新竹縣政府工程查核代表照片表

拍攝日期：109.12.09

工程名稱：六曲窩至水田部落道路改善工程（第二期）

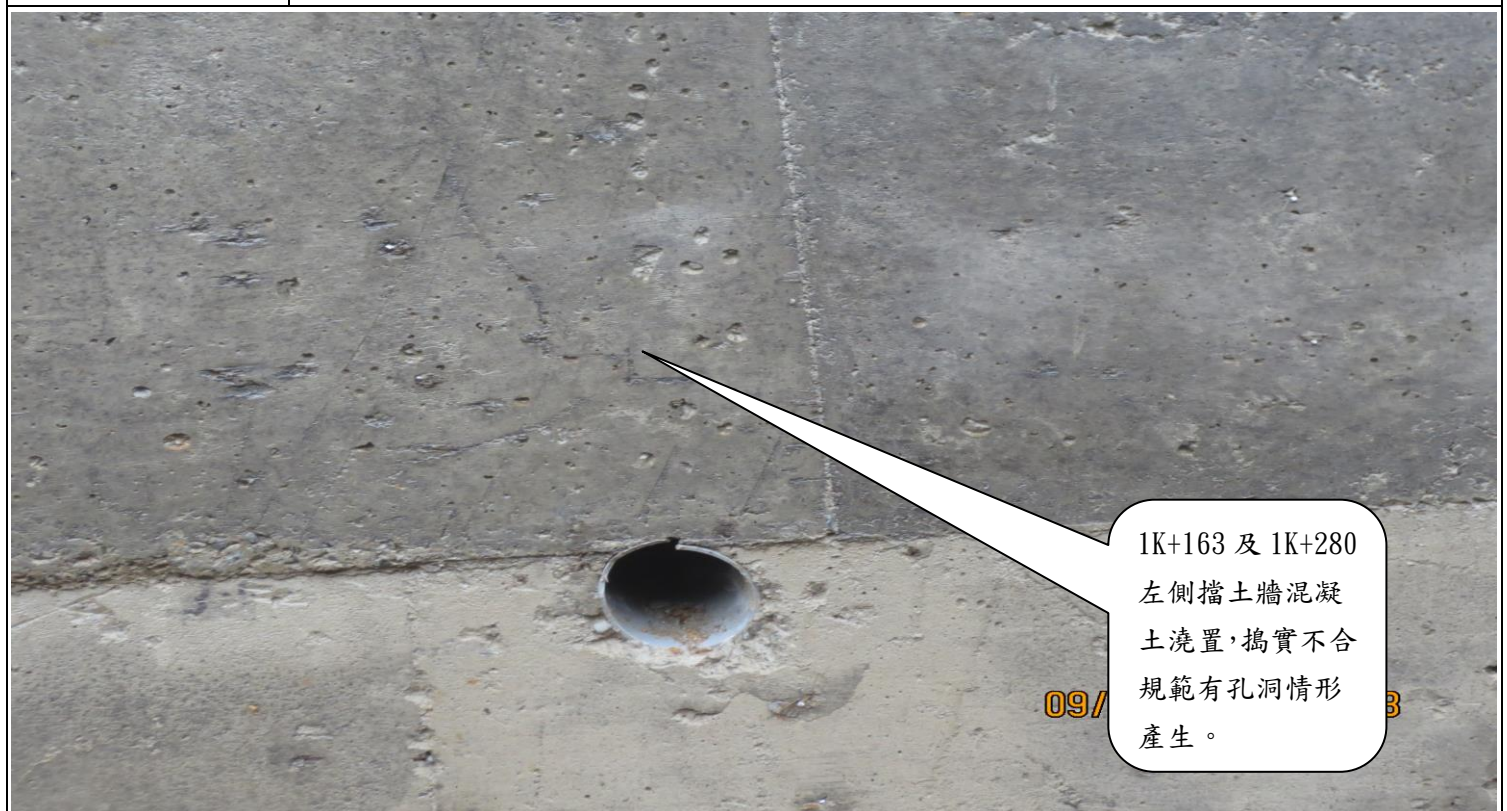
1K+163 及 1K+280 左側擋土牆混凝土澆置，搗實不合規範有孔洞情形產生。

1K+163 及 1K+280 左側擋土牆混凝土澆置，搗實不合規範有孔洞情形產生。
